Réf : N5-2023-0960

RAPPORT DE L'INSPECTION DES INSTALLATIONS CLASSÉES

Autorisation environnementale unique
Phase d'examen

Société : SNC DERVAL Commune : DERVAL N° GUN : 0100004477	
Date du dépôt du dossier de demande par l'exploitant 08-07-2022 complété le 26-06-2023 <u>Portée de la demande</u> <input checked="" type="checkbox"/> Nouveau projet (établissement nouveau) <input type="checkbox"/> Extension – Modification <input type="checkbox"/> Régularisation <input type="checkbox"/> Prolongation / renouvellement	<u>Situation de l'établissement</u> <input checked="" type="checkbox"/> En projet <input type="checkbox"/> En fonctionnement
<u>Type de demande et champs réglementaires couverts par la demande</u> <input checked="" type="checkbox"/> Autorisation au titre des installations classées pour la protection de l'environnement (ICPE) – article L.181-1-2° du Code de l'environnement <input type="checkbox"/> Autorisation au titre des installations, ouvrages, travaux, aménagements soumis à la loi sur l'eau (IOTA) – article L.181-1-1° du Code de l'environnement <input type="checkbox"/> Absence d'opposition au titre du régime d'évaluation des incidences Natura 2000 <input type="checkbox"

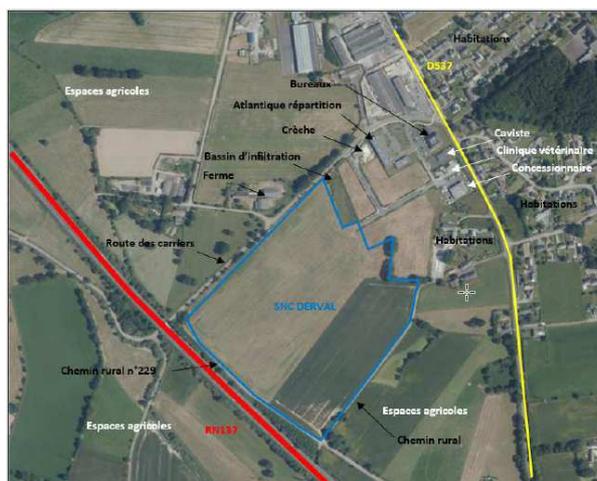
Le site disposera d'un réseau de type séparatif permettant de collecter distinctement les eaux pluviales de toiture et les eaux pluviales de voirie. Le schéma présenté ci-dessous précise les dispositions qui seront mises en œuvre.

Le bassin d'infiltration aura un volume utile de 1 807 m³ ; il récupérera les eaux pluviales de toiture et les eaux pluviales de voirie traitées après stockage dans le bassin de confinement.

Le bassin de confinement aura un volume de 4 730 m³ ; il récupérera les eaux pluviales de voirie traitées avant rejet vers le bassin d'infiltration (volume évalué à 1 580 m³) ainsi qu'en cas d'incendie, les eaux d'extinction (volume évalué à 3 150 m³).

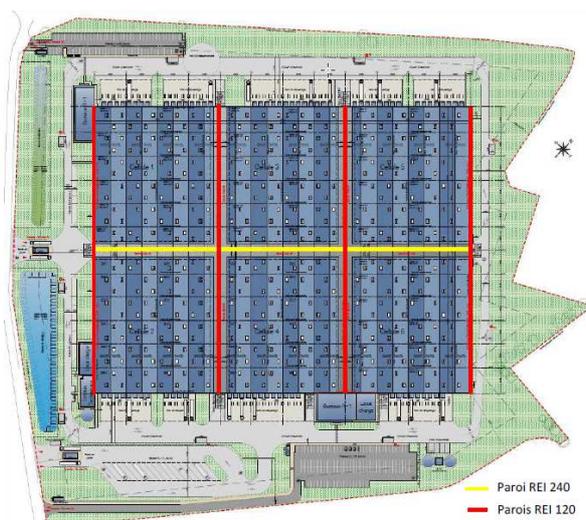
Les parois séparatives, entre les cellules 1, 3 et 5 d'une part et entre les cellules 2, 4 et 6 d'autre part, seront REI120 (avec dépassement en toiture de 1 m et de 0,5 m de part et d'autre du mur séparatif en façades de quais).

La paroi séparative entre le bloc de cellules 1-3-5 et le bloc de cellules 2-4-6 sera REI240 (avec dépassement en toiture de 1 m).

Des écrans thermiques REI120 toute hauteur seront mis en place au niveau des pignons Sud-Ouest et Nord-Est.
